Предмет закупки: Поставка и монтаж оборудования видеоаналитики для трамвайных вагонов модельного ряда «Витязь-М» для нужд филиала Служба информационных технологий и связи ГУП «Мосгортранс»

Реестровый номер закупки: № [0173200001420001043](#).

Запрос: 134856 от 18.09.2020

Запрос разъяснений конкурсной документации

Габаритные размеры корпусов модулей приема–передачи данных

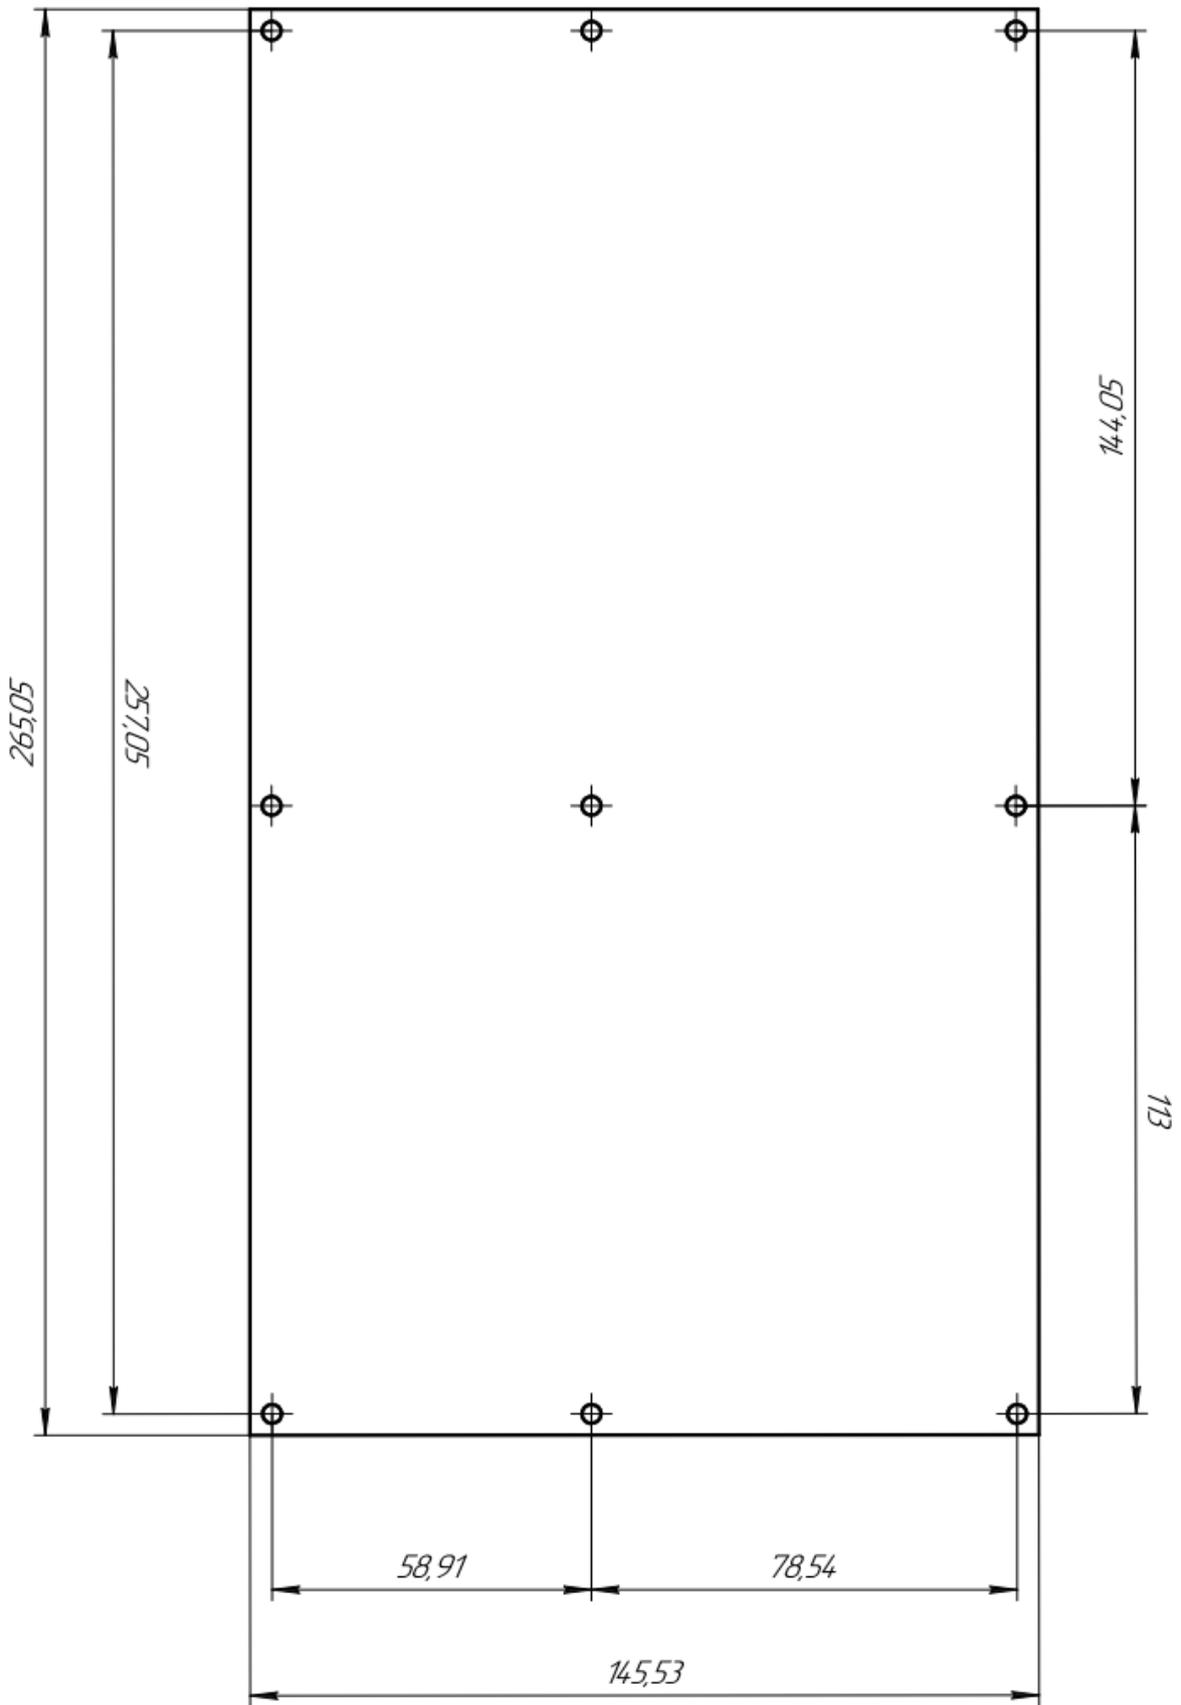
Вопрос 3: в пункте 7.2 определяется функционал работы системной платы с возможностью обеспечения агрегации каналов связи и резервирования SIM, при

этом нет параметров для замены старой платы и установки новой по месту установки с габаритами, питанию, присоединению и т.д.

3. С целью недопущения ограничения конкуренции заказчиком не устанавливаются дополнительные требования для замены платы мультимодема. Вместе с тем при проведении работ по замене целесообразно учитывать габаритные размеры корпусов модулей приема–передачи данных, установленных на транспортных средствах заказчика: модельный ряд оборудования - TTV ROUTE-LTE-2-e4. Производитель – ООО «ТопМедиа».

Габаритные размеры и места присоединения приведены на соответствующем чертеже (прилагается к данному ответу на запрос разъяснений в отдельном файле).

Требования к питанию:

Диапазон питающего напряжения – постоянный ток 9-48 В.

Разъем для подключения питания – двухконтактная клеммная колодка, шаг между контактами – 5 мм.
